Mission régionale d'autorité environnementale

**Avis délibéré de la Mission Régionale
d'Autorité environnementale de La Réunion
sur le projet d'extension des périmètres irrigués du sud
de La Réunion (Bras de la Plaine et Bras de Cilaos)**

n°MRAe 2021APREU4

***Principe de franchissement des canalisations en fond de ravine
(extrait de l'étude d'impact – cf. page 69)***

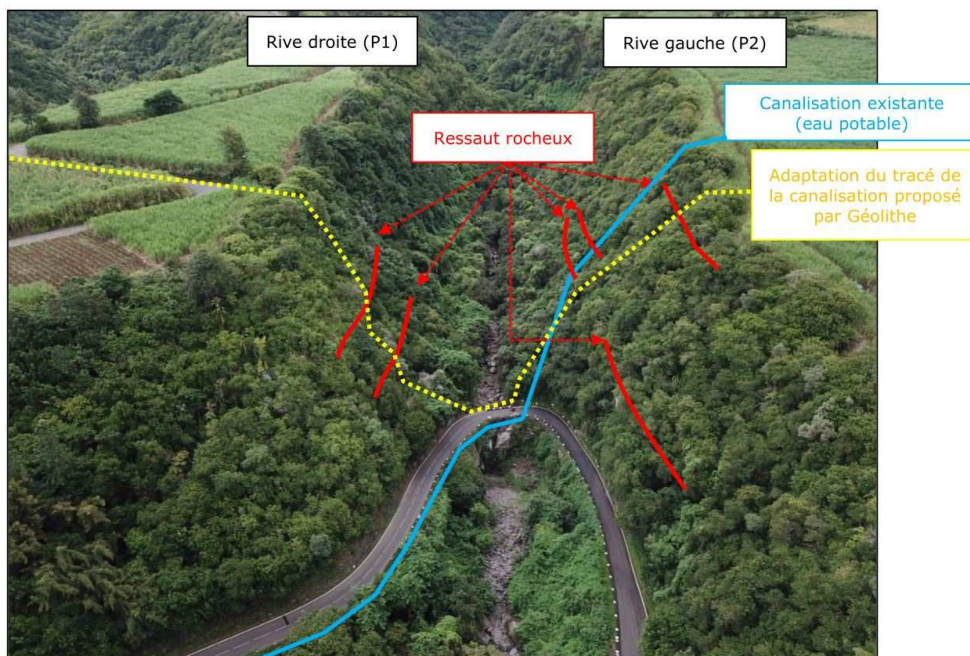
- **L'Ae recommande au pétitionnaire de confirmer que les franchissements des ravines en réseau aérien autoporté et en encorbellement des ouvrages existants sont dimensionnés afin d'être compatibles avec une crue centennale, et de préciser les mesures prises pour éviter les embâcles.**
- **Pour accompagner le projet après sa réalisation au regard de ses divers enjeux, l'Ae recommande de poursuivre la mission de suivi environnemental en phase exploitation sur une période d'au moins deux ans. Ce suivi devra permettre de s'assurer notamment que les dispositions adoptées pour le passage des canalisations en fond de ravine ne créent pas une érosion progressive ou régressive après des crues morphogènes.**

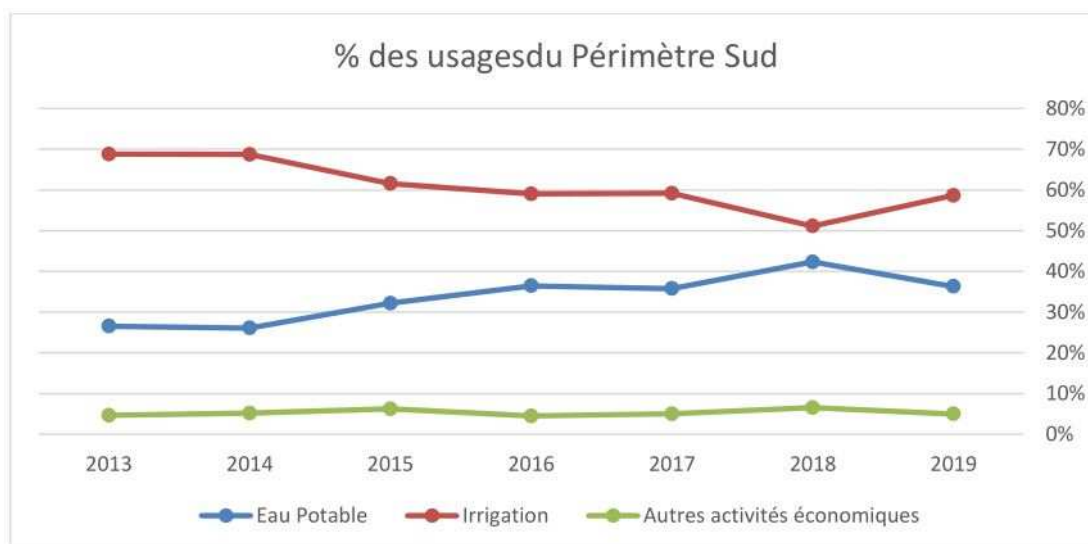
- **Au-delà des débits de prélèvements autorisés, l'Ae recommande de confirmer la réelle capacité des captages à répondre aux futurs besoins exprimés en eau brute, au regard du retour d'expériences sur les aménagements précédemment réalisés, et notamment des difficultés éventuellement observées.**
